「再処理施設の位置、構造及び設備の基準に関する規則の制定等を受けた六ヶ所再処理工場の変更」における一部内容の変更について

2017年4月

日本原燃株式会社

図-1 北換気筒の耐震補強の概要

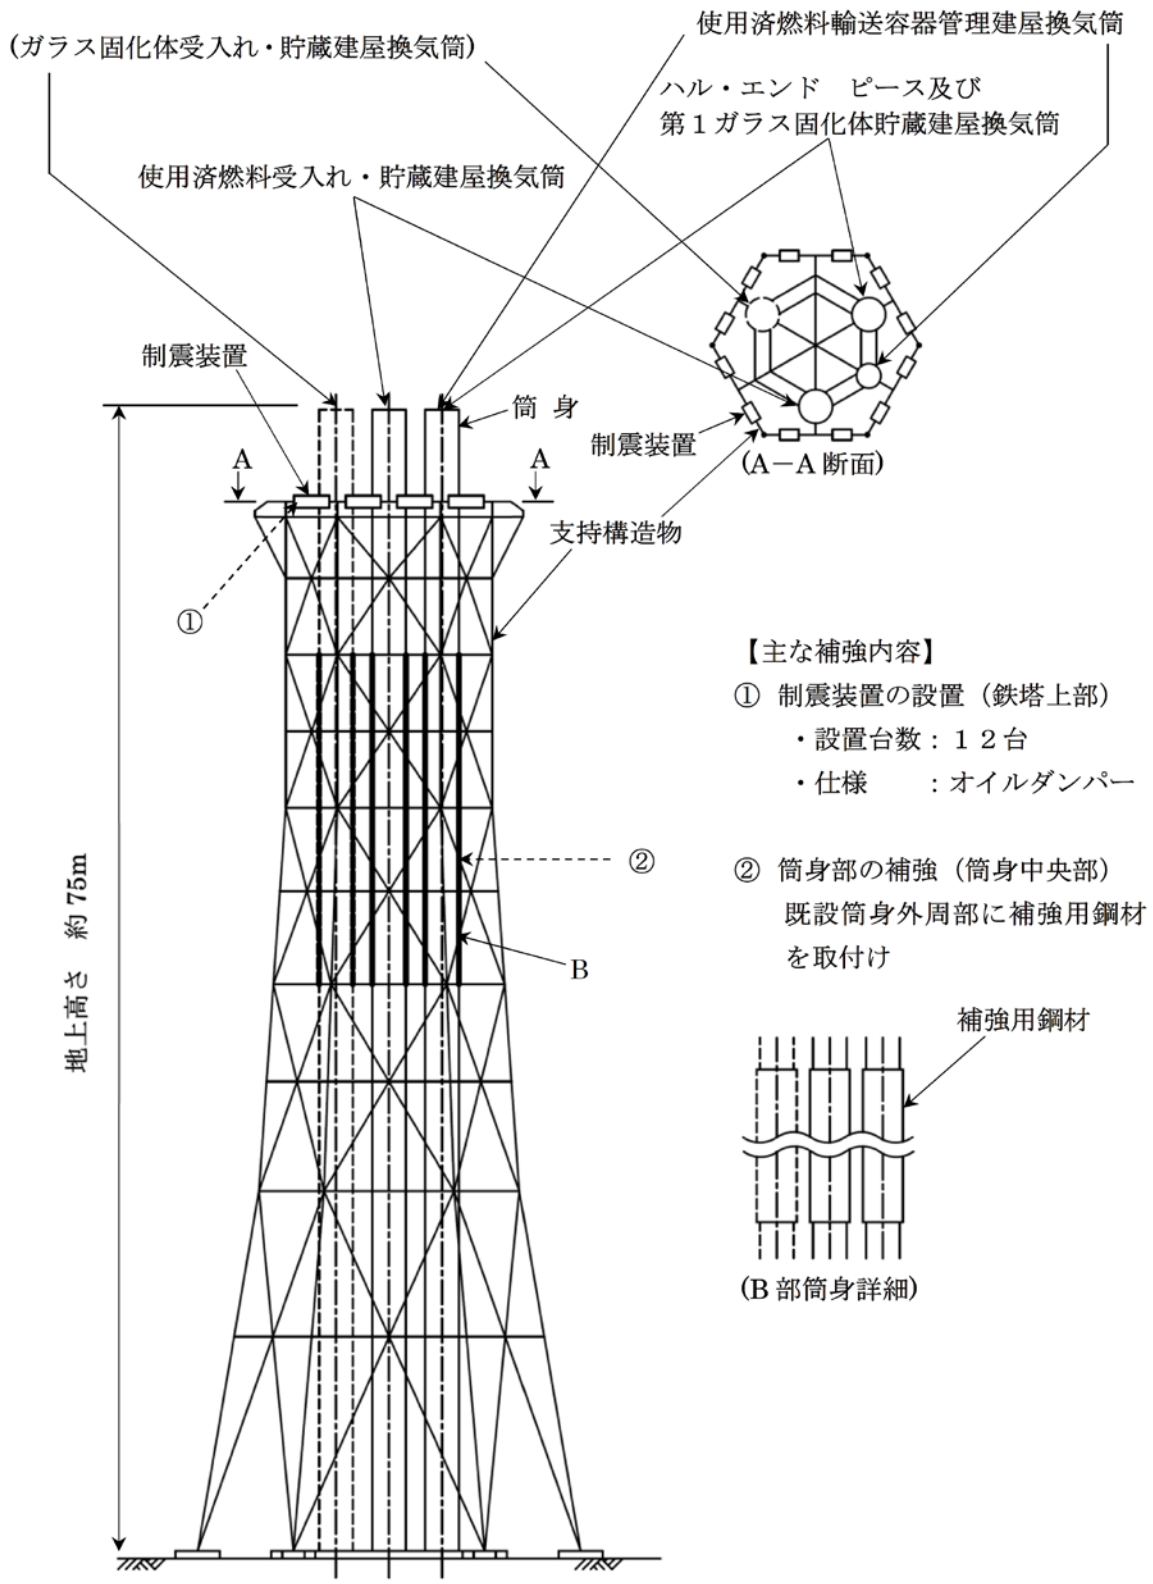
北換気筒は、耐震Cクラスの設備であるが、隣接する使用済燃料受入れ・貯蔵建屋の安全冷却水系冷却塔に波及的影響を与えないように、基準地震動 S_s に対して十分な耐震性を有したものとする必要がある。

今回、鉄塔上部に12台のオイルダンパーを設置するとともに、筒身中央部の補強を行い、十分な耐震性を有したものとする。

図-2 硝酸ヒドラジン受入れ貯槽の地下移設（新設）の概要

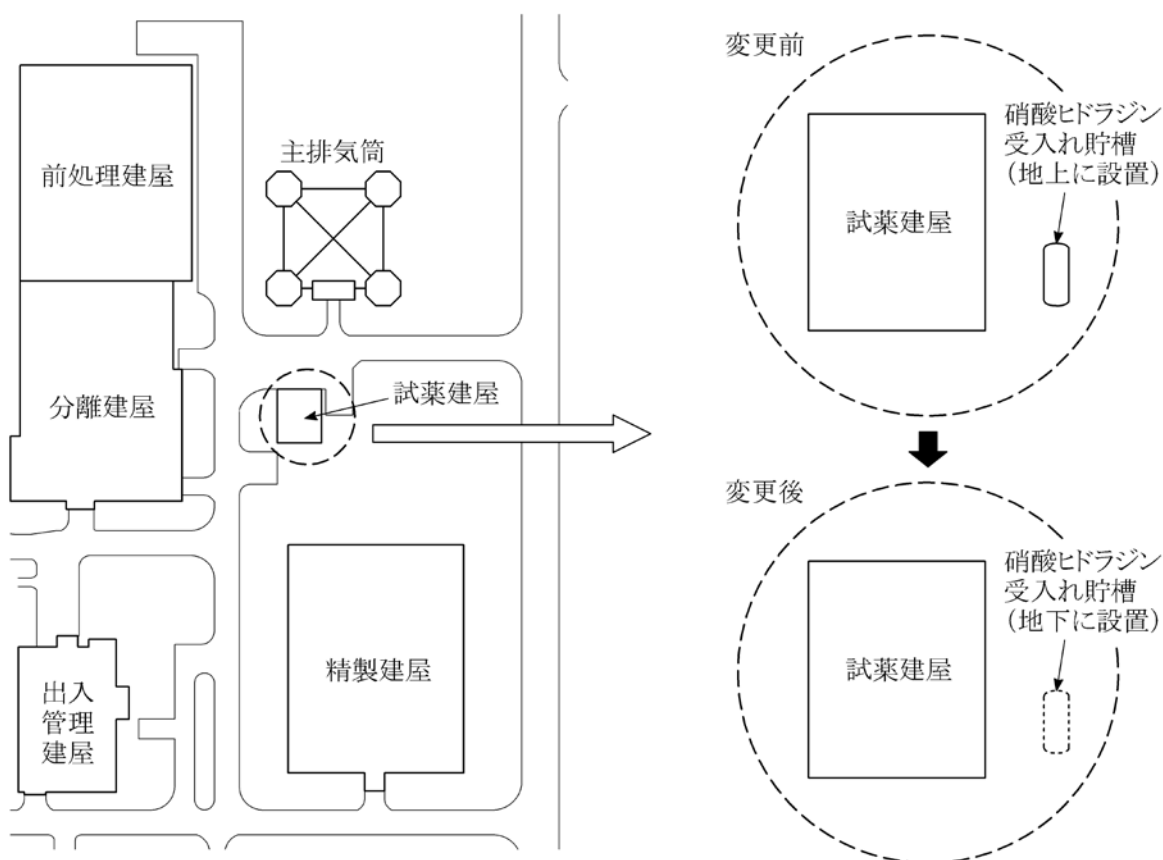
今回、硝酸ヒドラジン受入れ貯槽を、航空機墜落による火災の熱影響を受けないように、地下に移設（新設）する。

変更前（既設）	変更後（新設）
設置場所	試薬建屋東側 地上	試薬建屋東側 地下
貯蔵方式	屋外タンク貯蔵所	地下タンク貯蔵所
貯槽形式	横置円筒形	変更なし
主要部材	SUS304L	変更なし
容量	約 25m ³	変更なし
耐震クラス	Cクラス	変更なし

図-3 ウラン・プルトニウム混合脱硝建屋における追加対策

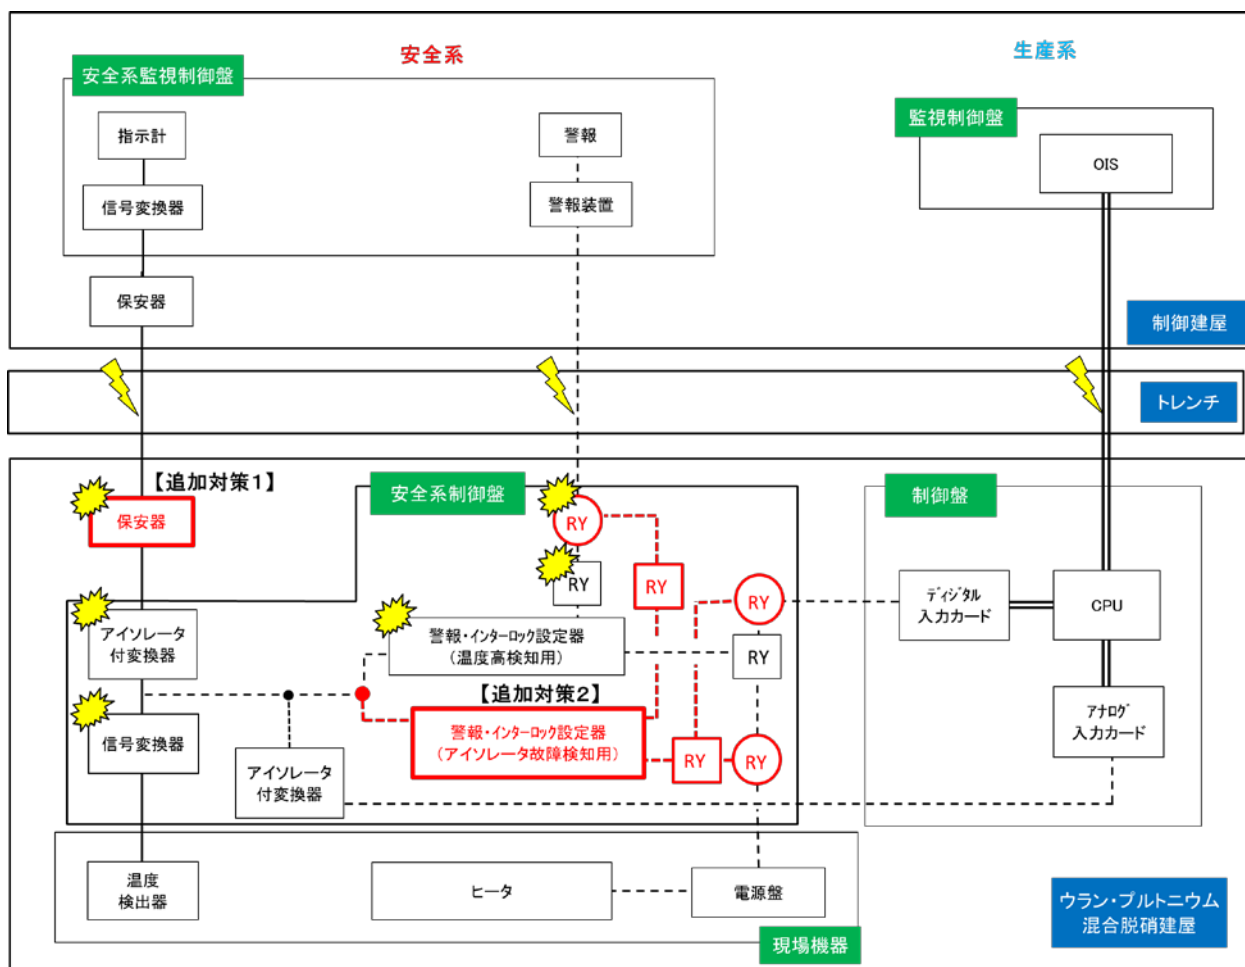
2015年8月2日に発生した落雷を起因とする安全上重要な機器の故障においては、安全上重要な施設（計測制御系統）の2系統同時故障が確認されたことを踏まえ、新たに設計上及び運用上の追加対策を行う。

間接雷に対する設計の一環として、安全上重要な施設とアナログ信号を取り合う設計対象施設に保安器を設置。

想定を超える落雷に対する設計の一環として、還元炉、焙焼炉のヒータ部温度高による加熱停止回路の機能喪失（アイソレータ付変換器の故障）を検知し、自動的に運転を停止する機能（警報・インターロック設定器（アイソレータ故障検知用）等）を追加。

図－4 出入管理装置等の増設、フェンスの拡張の概要

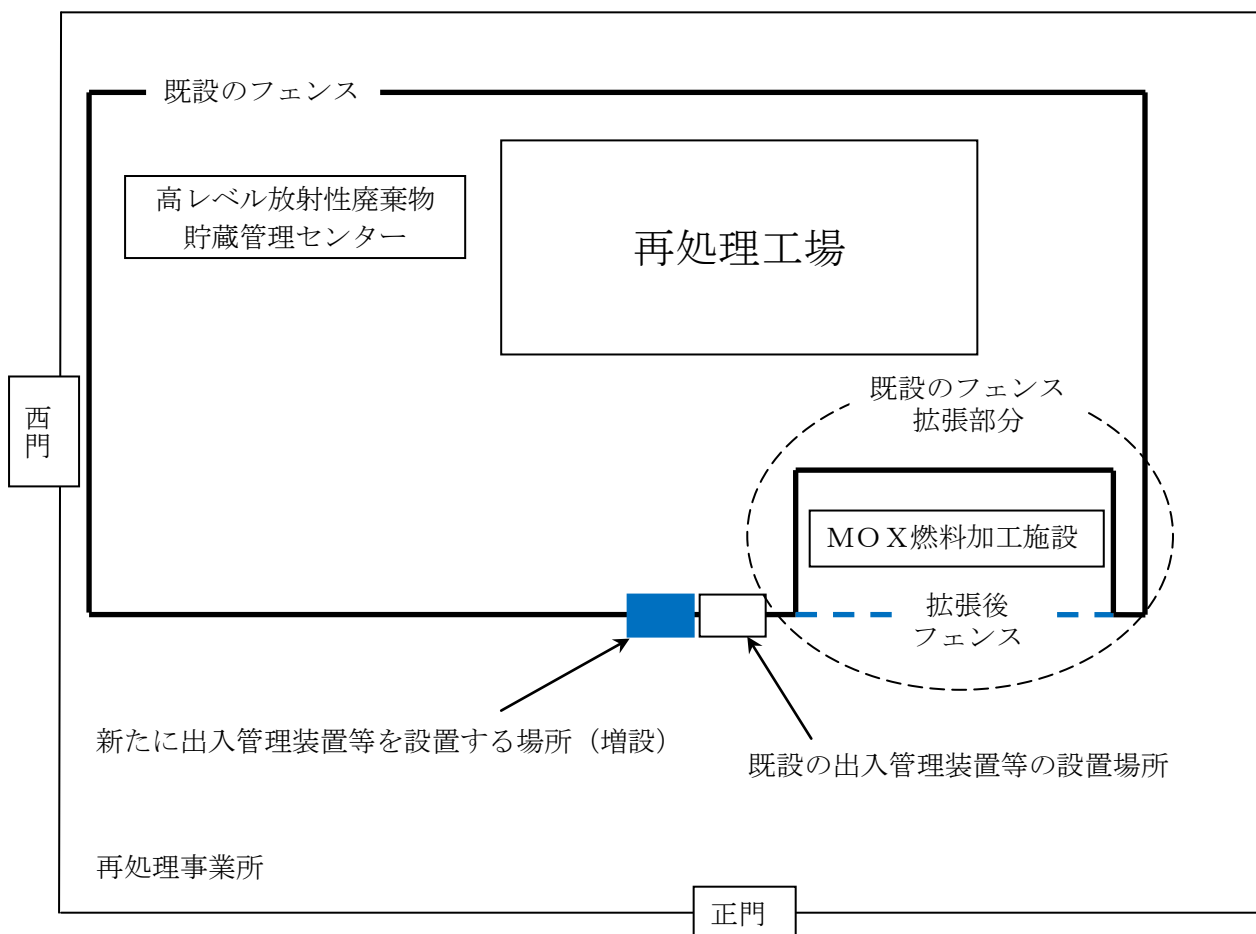
再処理工場しゅん工後の要員の増加に伴う入域者の増加及びMOX燃料加工施設しゅん工に伴う要員の増加に対応できるよう、既設の出入管理装置等に加えて、新たに出入管理装置等を設置する。

MOX燃料加工施設がフェンス内となるように、既設のフェンスの拡張を行う。

変更前（既設）	変更後（拡張後）
フェンスの範囲	MOX燃料加工施設を含まず	MOX燃料加工施設を含む
配置概要	図－4 出入管理装置等の増設、フェンスの拡張の概要 参照
